**Projeto e Construção dos Toscos  
Prolongamento das Linhas Amarela e Verde  
(Rato-Cais Do Sodré) - Lote 2 – Prolongamento  
entre a Estação Santos e o Término da Estação  
Cais do Sodré, do PK 1+319,729 ao PK 1+984,27**  
Verificação da Conformidade Ambiental do Projeto de Execução (AIA 3020)

**Janeiro 2022**

Figura 2 - Localização dos recetores sensíveis objeto de medição de vibrações, no âmbito da caracterização atual. Fonte: RECAPE, 2021.

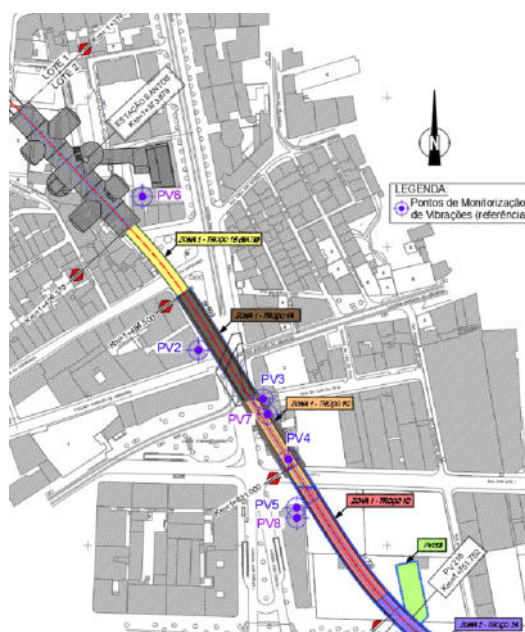
Deve ser referido que os ensaios realizados têm um valor limitado na medida que: i) em vários edifícios a medição ocorreu ao nível da soleira dos mesmos; ii) nos edifícios onde a medição não ocorreu ao nível da soleira, não é indicado o ponto de medição face à configuração estrutural.

Figura 3 - Corte Transversal Tipo da Solução de Recalçamento, onde se assinala a verde a zona onde será construído o futuro túnel ferroviário. Fonte: RECAPE (RACS MSS PE AMB LT2 000 MD 41302 C), 2022

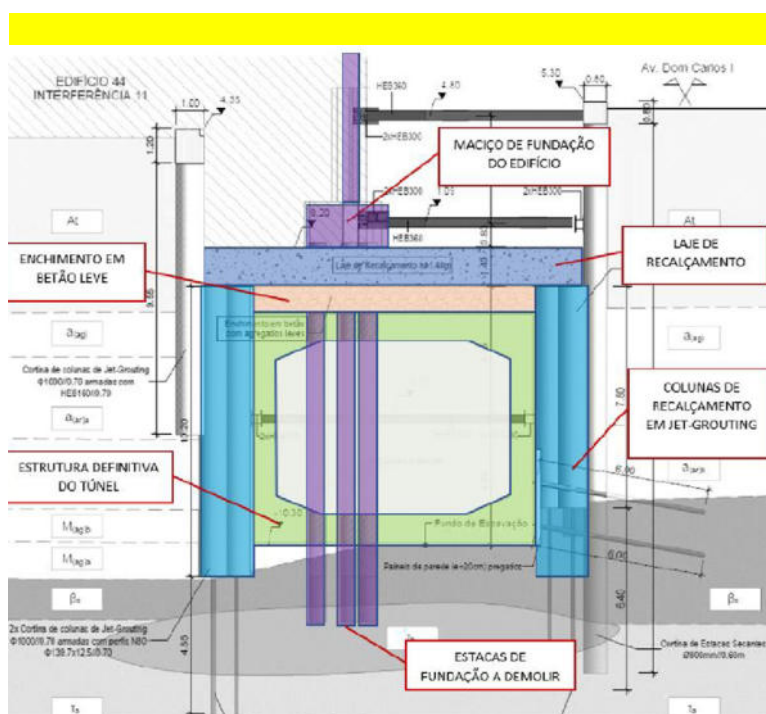
Em relação a esta interferência compete desde já referir que se trata de uma obra delicada, tanto para a fase de construção (anteriormente apreciada) como para a fase de exploração.

Na fase de exploração, a circulação das composições ferroviárias ocorrerá imediatamente abaixo da nova laje de fundo do edifício (laje de recalçamento), tal como se constata pela observação da 3.

A previsão de vibrações induzidas pelo tráfego ferroviário, para um cenário desta natureza e de particular cuidado, exige um estudo detalhado, onde os fenómenos de interação *veículo-via-túnel-solo-estrutura* tomam especial destaque.
